## 改善箇所説明図

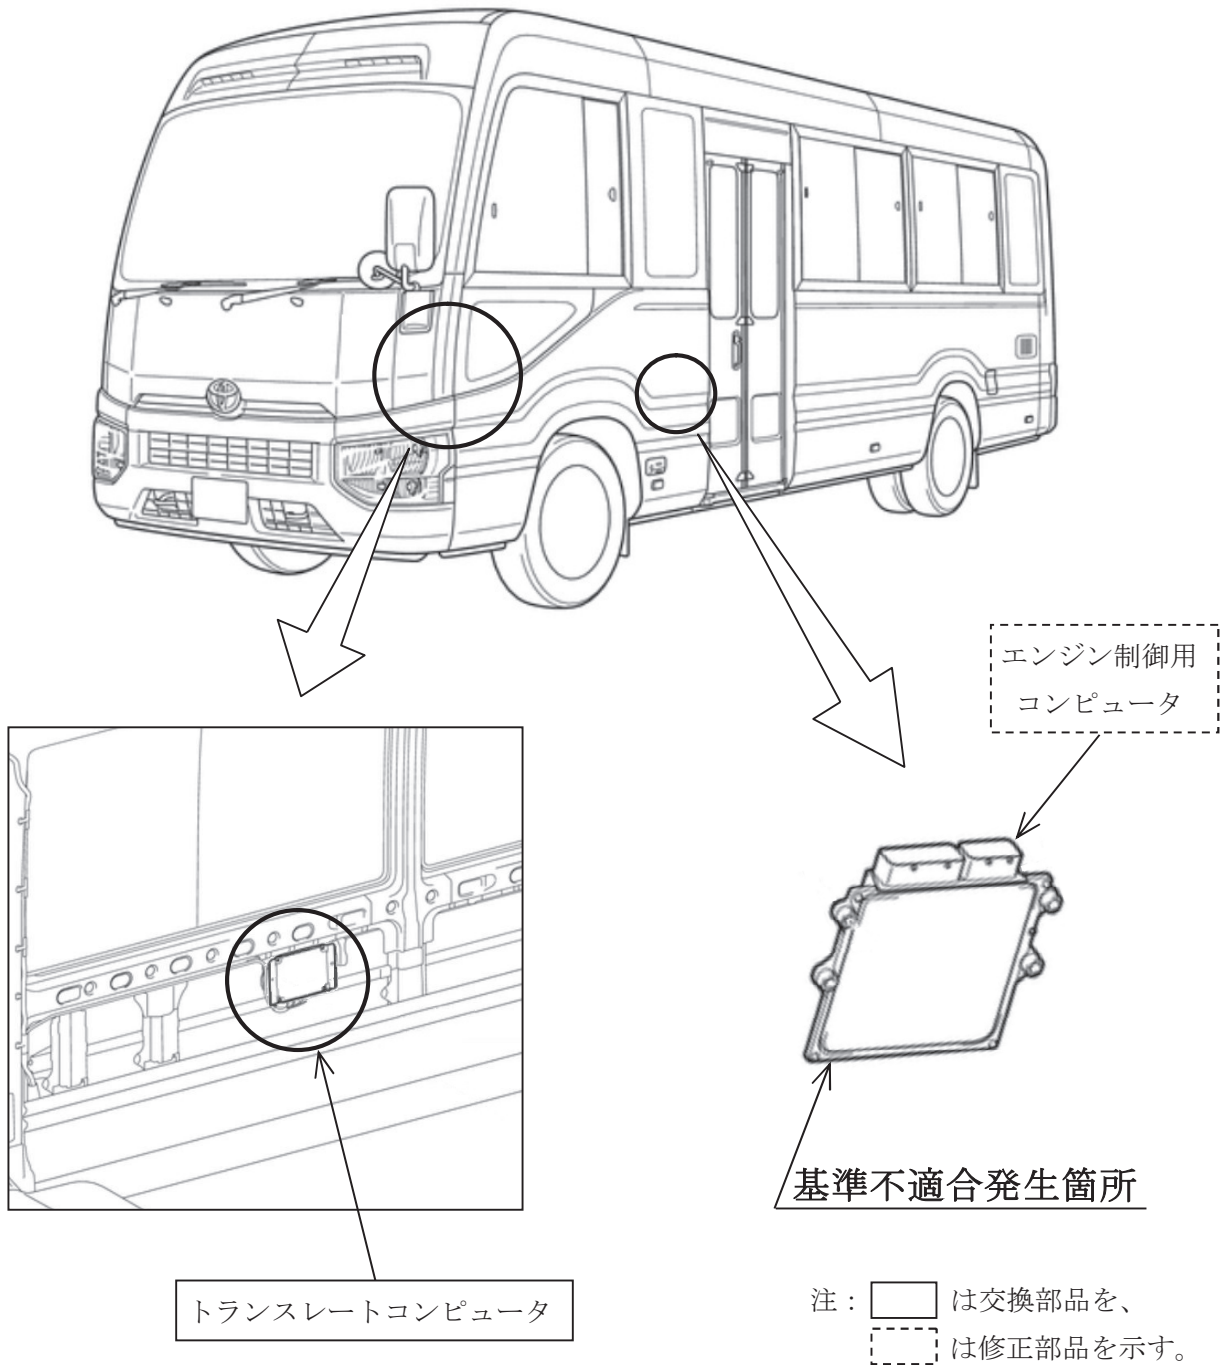
排気ブレーキにおいて、エンジン制御用コンピュータ内の制御プログラムが不適切なため、下り坂を走行中に排気ブレーキが作動しない場合がある。そのため、必要な減速度が得られず、保安基準第12条（制動装置の基準）に抵触する。

全車両、エンジン制御用コンピュータ内の排気ブレーキ制御プログラムを対策仕様に修正する。  
あわせて、当該制御プログラムの修正を可能にするトランスレートコンピュータに交換する。

識別：改善済車両には、車台番号打刻のハイフン位置上部に黄色ペイントを塗布する。
